まちづくり条例に基づく報告書

該 当 条 文	☐ 第 2 5 条（大規模土地取引行為） ☒ 第 2 6 条（大規模開発事業） ☐ 第 3 6 条（中規模開発事業） ☐ 第 4 8 条（適用除外） ☐ そ の 他 （ ）
土地所有者	住所： XXXXXXXXXX 氏名： 亀井 信幸
土地の所在	鎌倉市鎌倉山二丁目 1223 番 1 ほか 12 筆の各一部
面 積	2888.16 m ²
報 告 内 容	①都市景観課から接道緑化を求められたことによる造成計画の変更。 切土量が 245.05 m³ から 260.72 m³ に変更。 ②開発審査課の指摘により宅地内排水施設を事業区域内に移動。

物件名	(仮称)鎌倉山二丁目計画		
図面名	土地利用方針図 (新)		
縮 尺	1/400	SHEET No.	
〒253-0041 神奈川県茅ヶ崎市茅ヶ崎1丁目3番36号 TEL 0467-84-0856(代) FAX 0467-89-3893 開発設計 Speed 宅地開発設計・宅地造成設計・開発許認可 株式会社 PAULOS [パウロ] 設計者 渡辺 徹			
2025/02/13

物件名	(仮称)鎌倉山二丁目計画		
図面名	造成計画平面図 新旧重ね図		
縮尺	1/400	SHEET No.	***

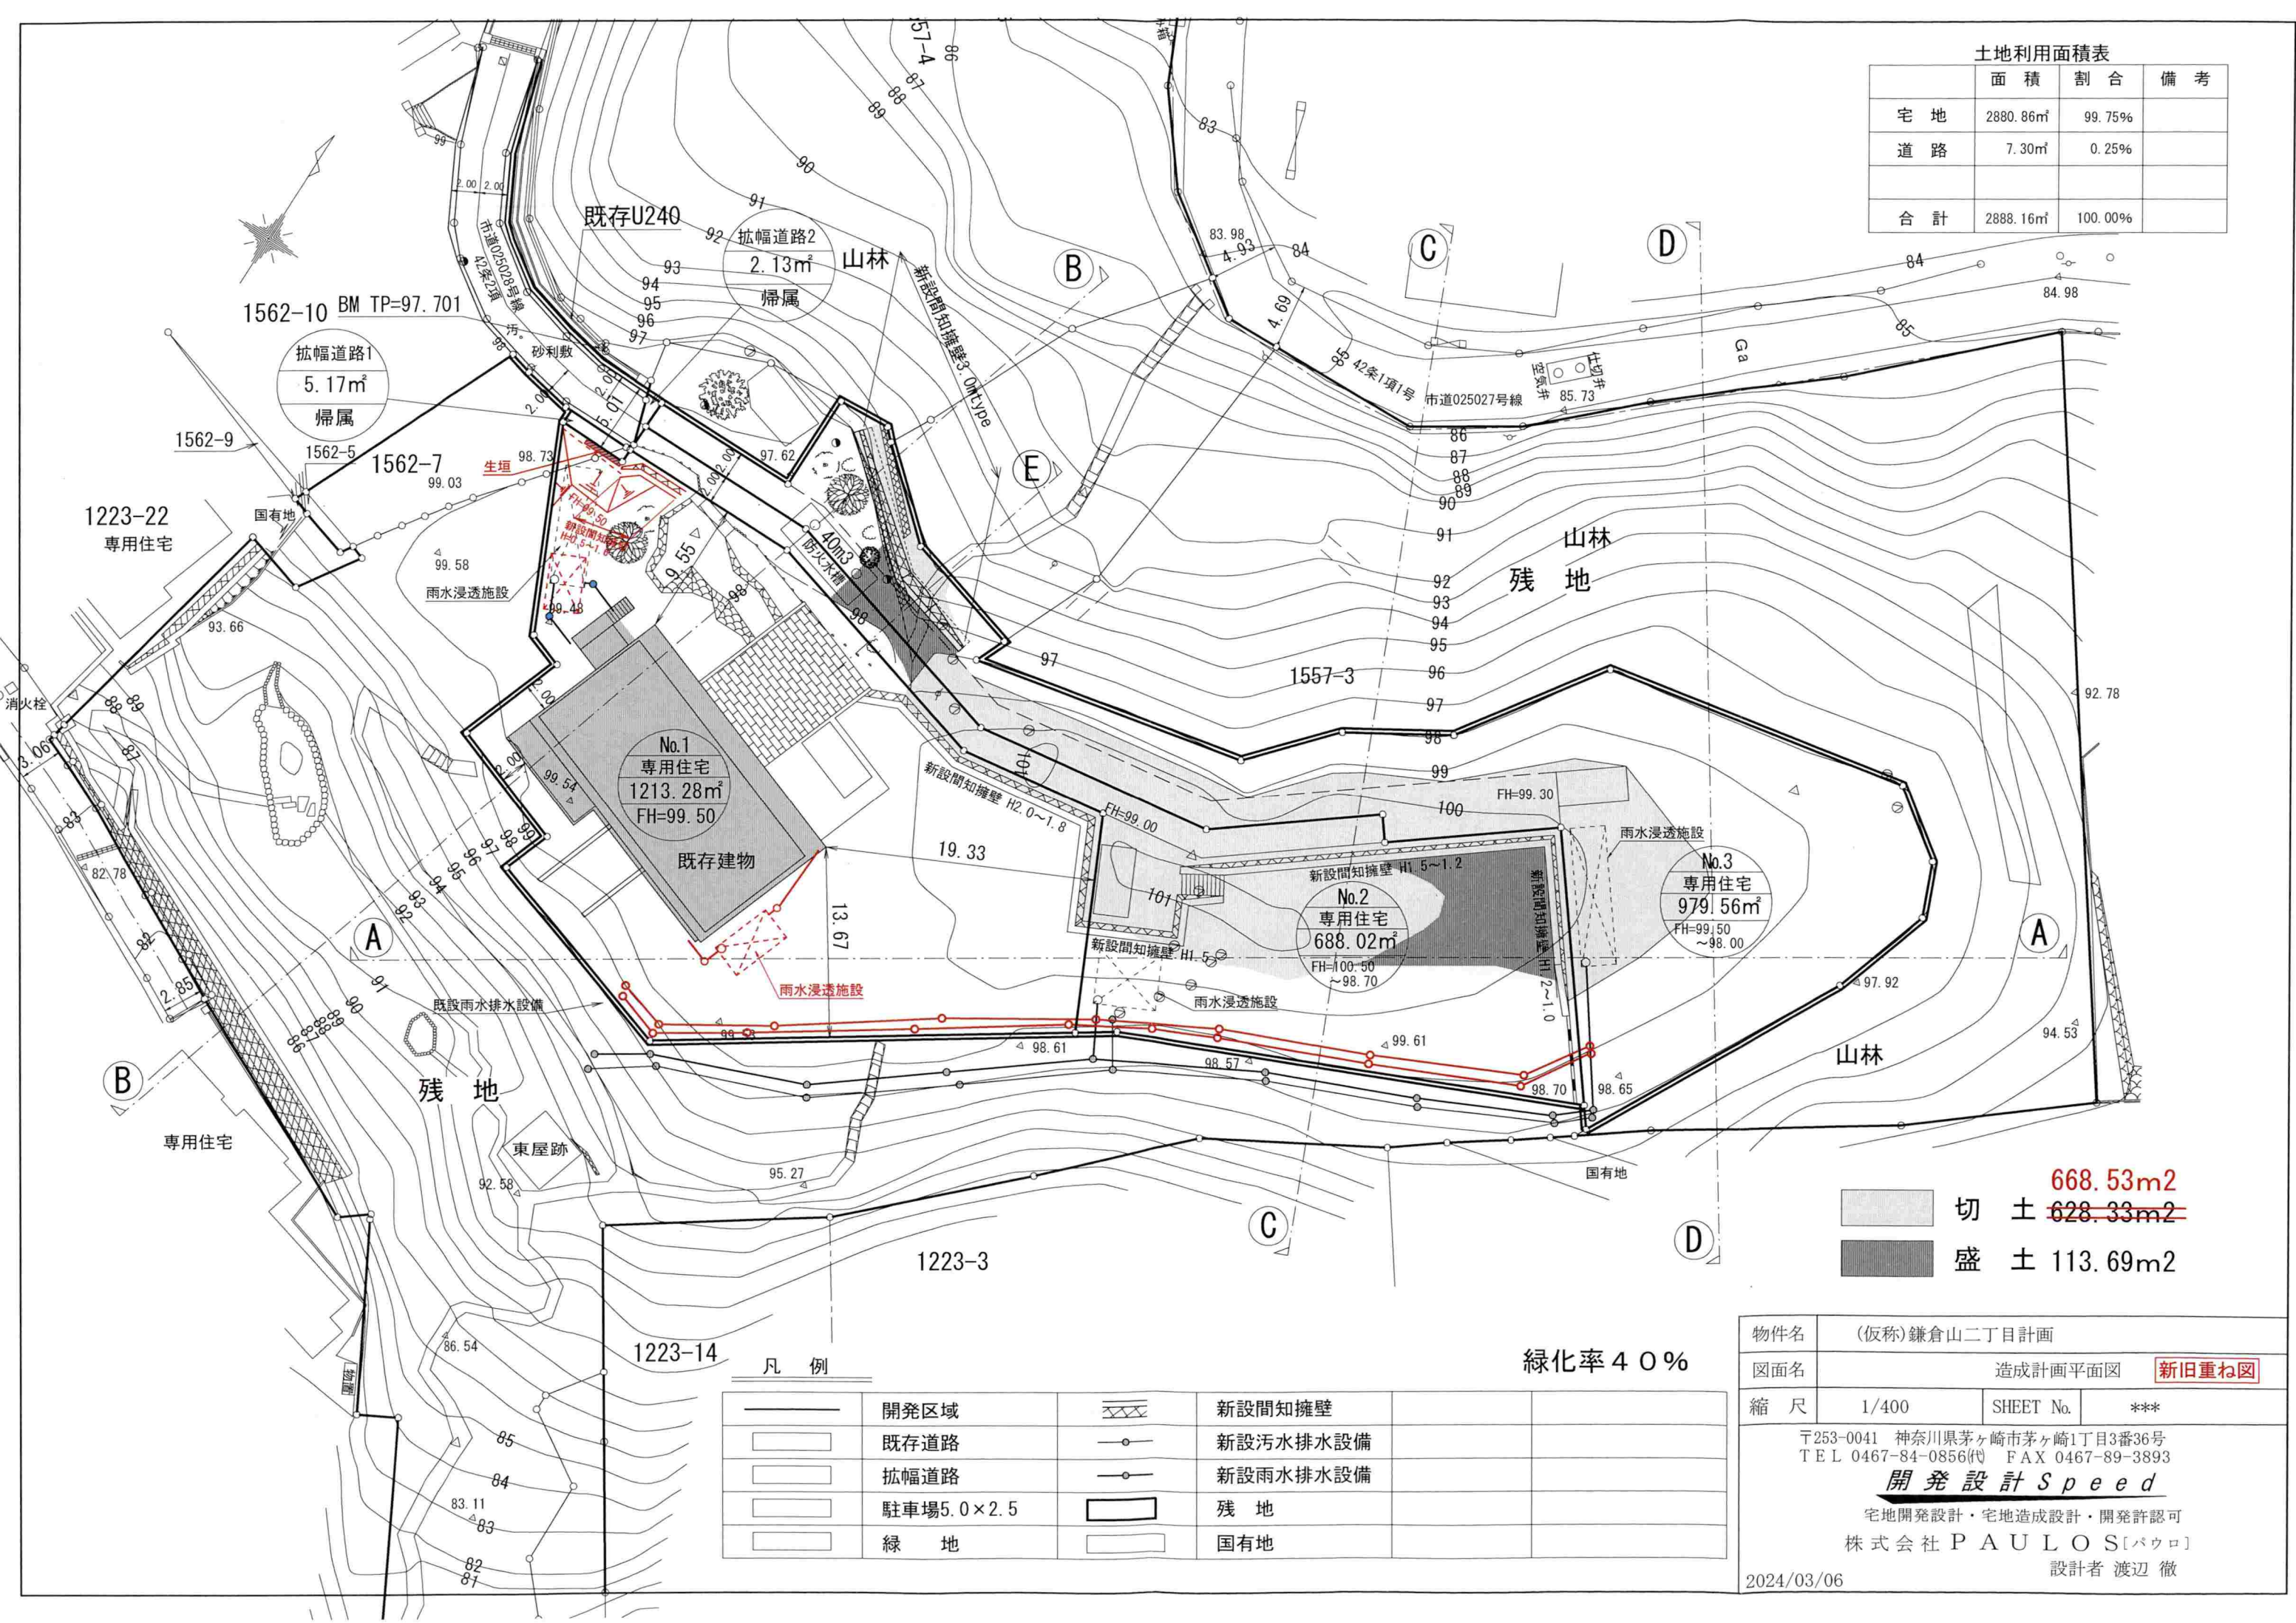
切土 668.53m2
~~628.33m2~~
盛土 113.69m2

物件名	(仮称)鎌倉山二丁目計画		
図面名	造成計画断面図2/2		新旧重ね図
縮 尺	1/300	SHEET No.	***
〒253-0041 神奈川県茅ヶ崎市茅ヶ崎1丁目3番36号 TEL 0467-84-0856(代) FAX 0467-89-3893 開発設計 Speed 宅地開発設計・宅地造成設計・開発許認可 株式会社 PAULOS [パウロ] 設計者 渡辺 徹			
2024/03/18

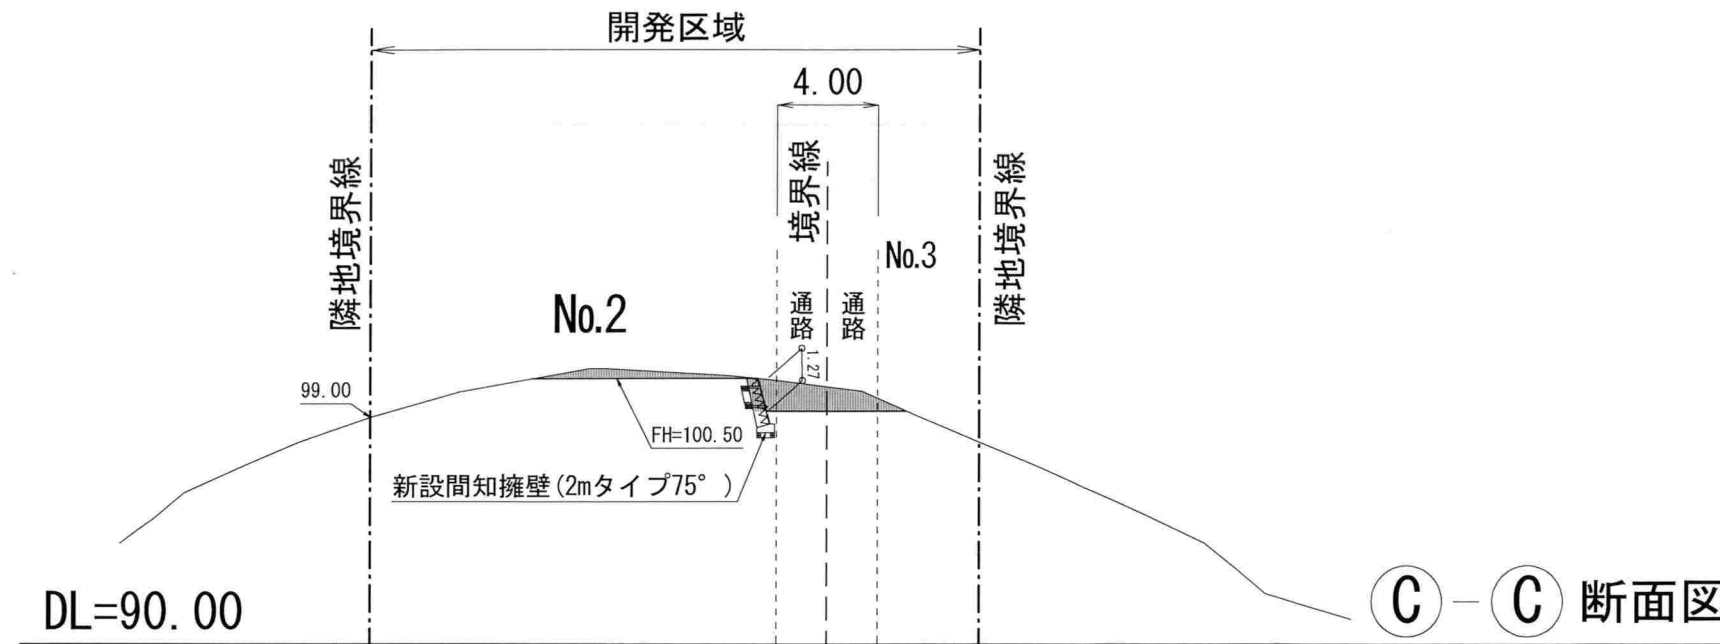
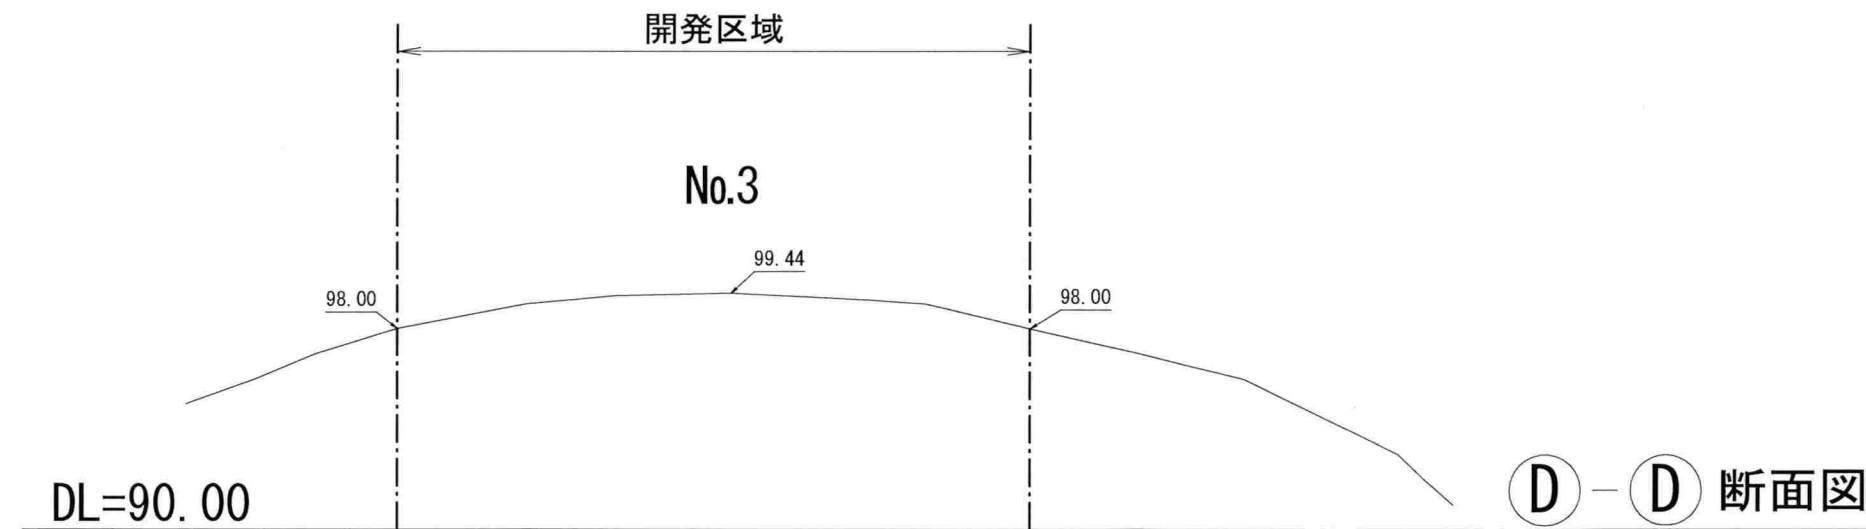
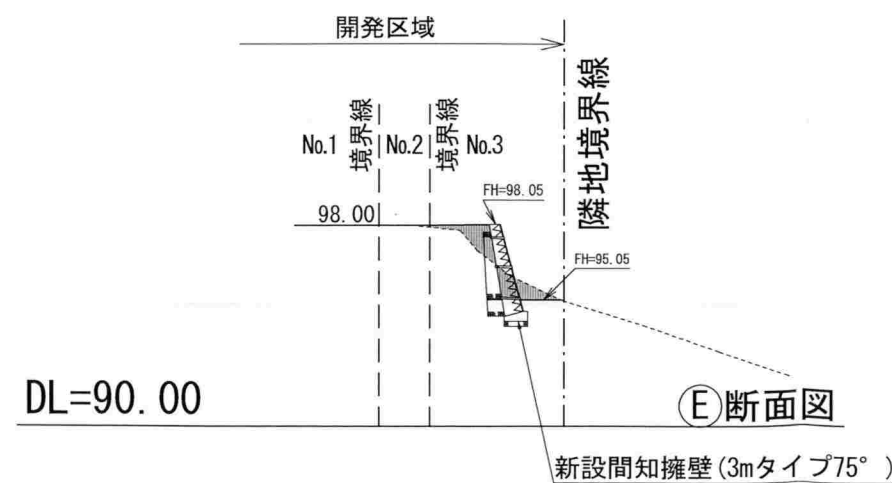
切土面積 : 668.53m^2
~~628.33~~
盛土面積 : 113.69m^2

切土量 : $668.53 \times 0.39 = 260.72\text{m}^3$
~~628.33~~
盛土量 : $113.69 \times 0.37 = 42.07\text{m}^3$
